**Propuestas alternativas para
restablecer el flujo de arenas
en el litoral de Granadilla tras
la construcción del nuevo puerto**

1 Antecedentes

1.2 El anteproyecto de baipás

1.3 Recomendaciones del OAG

Figura 2. Disposición del baipás (línea en negro) según anteproyecto de la Autoridad Portuaria (2007)

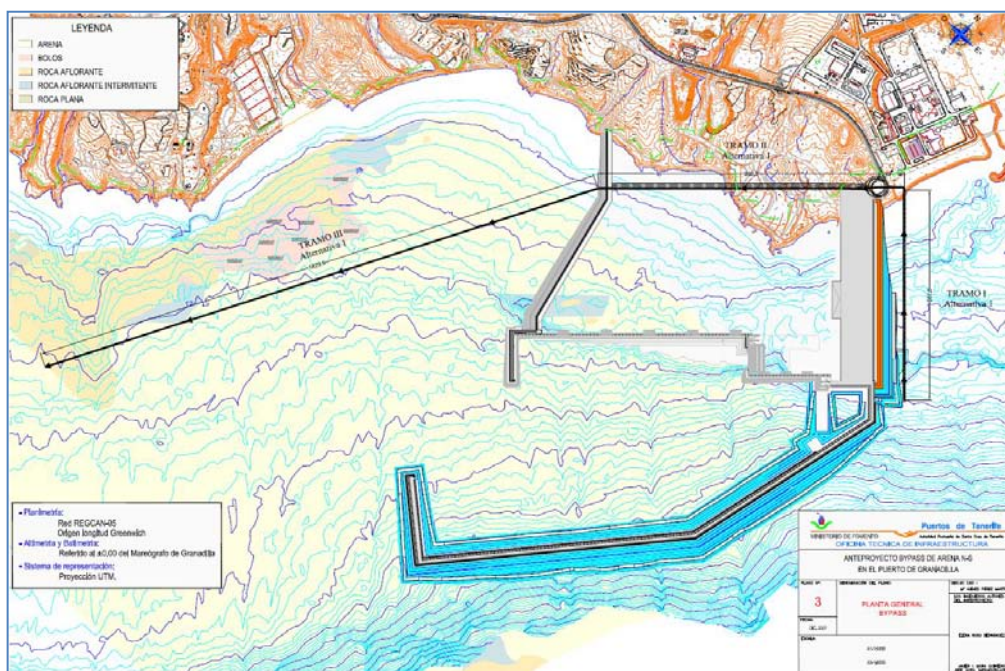
El anteproyecto del baipás se planteó con seis alternativas respecto de la obra de toma e impulsión, conducción terrestre y la conducción marina, basándose en los estudios de dinámica litoral (Delfts Hydraulics 1999), clima marítimo (Hidtma 2004), el proyecto de instrumentación geotécnica (Iberinsa 2006), y en una propuesta previa elaborada por la consultora Viatrio-Ingenieros, por encargo de la Autoridad Portuaria de S/C de Tenerife. El presupuesto estimado para el baipás es elevado y va de 3.842.206 € la solución más barata, a 5.827.735 € la más cara. Su objetivo, según reza el documento: “reincorporar a la dinámica litoral la posible aunque improbable arena que pudiera acumularse al norte del dique en talud norte”. El caudal de bombeo proyectado es de 50.000 m³ de arena al año.

La idea de un trasvase de arena norte-sur acordada con la Comisión Europea para resolver el problema de la interrupción del flujo de sedimentos por la construcción del puerto, tiene su lógica, pero la propuesta concreta de construir un baipás por bombeo nace de un planteamiento que ahora se desvela como equivocado. La costa de Granadilla fue asimilada a costas como la mediterránea española, donde el transporte de arenas a lo largo del litoral se debe principalmente a la corriente longitudinal generada por la rotura del oleaje. Los puertos interrumpen esta corriente y la arena se acumula contra ellos aguas arriba (figura 10). El bombear arena y soltarla aguas abajo tiene sentido en un contexto así. El baipás de Tweed River, en Queensland, es un buen ejemplo (en 2011 trasvasó 518.169 m³ de arena).

Ahora sabemos –con suficiente rigor– que la situación en Granadilla obedece a otro esquema de dinámica costera, no equiparable al de las costas mediterráneas o atlánticas. En la costa de Granadilla domina la corriente de plataforma (playa sumergida) en vez de oleaje, y el tamaño de grano y las batimetrías son radicalmente diferentes. Los nuevos programas de modelización utilizados por IH Cantabria⁶ predicen que tras la construcción del puerto el transporte de fondo se verá incrementado aguas arriba y disminuirá aguas abajo, justo al contrario de lo que se espera que ocurra cuando el transporte es de oleaje. El volumen máximo de sedimentos retenidos es del orden de 2.000 m³ en vez de 50.000 m³ para los que se diseñó el baipás, y los sedimentos no se van a acumular al pie del dique norte del puerto, sino que se repartirán en una zona mucho más amplia (23 ha), haciendo prácticamente inviable su succión desde tierra.

El OAG considera que hay que buscar otras soluciones al problema planteado ya que el proyecto de baipás, según fue concebido, se revela como inútil, y debe ser descartado.

Descartado el proyecto de baiapás existente, en esta sección se esbozan dos propuestas alternativas, con sus variantes, siguiendo los criterios recién comentados, sin pretender que sean las únicas plausibles y siendo muy conscientes de que los aspectos técnicos operativos y económicos escapan a las capacidades de esta Fundación, por lo que no se desarrollan más. Nuestro propósito no es otro que suscitar el interés de la Autoridad Portuaria para que considere alguna de las alternativas o combinarlas del modo que sea más funcional, a la vez que asumible por parte de La Comisión.

La idea básica en esta alternativa consiste en recoger directamente el material en los cauces de los barrancos donde se origina, antes de que llegue al mar. Para mantener los volúmenes estipulados sería preciso proceder a su selección (por criba u otro procedimiento) previa a su traslado. Sugerimos que sea en el barranco de El Río por ser el de mayor cuenca y contar con varias obstrucciones parciales en su cauce.
